Réf. CRMS : AA/BDG/SBK30012_682_PREAL_Huart-Hamoir_jeux

Objet : SCHAERBEEK. Avenue Huart Hamoir (arch.-pays. GALOPPIN et HOUSSA, 1908)
Demande d'avis de principe portant sur le réaménagement de la plaine de jeux.

Avis de principe de la CRMS

Perspective projetée depuis le haut de l'avenue vers la gare et vue projetée de la nouvelle structure des « grands » (extr. du dossier de demande)

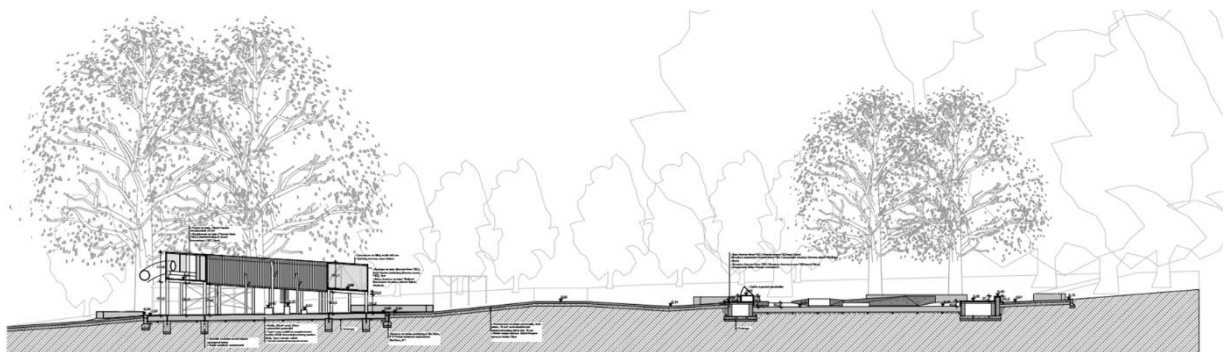
- du fait de l'installation des modèles proposés de jeux/structures, le projet ne libère/dégage pas la vue sur la perspective centrale, ce qui était clairement qualifié dans l'avis précédent de la Commission comme étant de première importance. Cette perspective historique constitue en effet la structure axiale majeure et remarquable de l'ensemble de la composition symétrique et organise ses séquences scénographiques. Sa valorisation et sa préservation doivent être prises en compte comme un élément fondateur du projet et pour cela être bien étudiée et comprise (voir schéma ci-dessous): longueurs et largeurs, espaces principaux et secondaires, rapports de proportion, disposition des arbres (lignes droites ou courbes), éléments linéaires tels les chemins alternant avec des surfaces (pelouses en forme d'arcs et massifs de plantation), implantation des ornements, ...
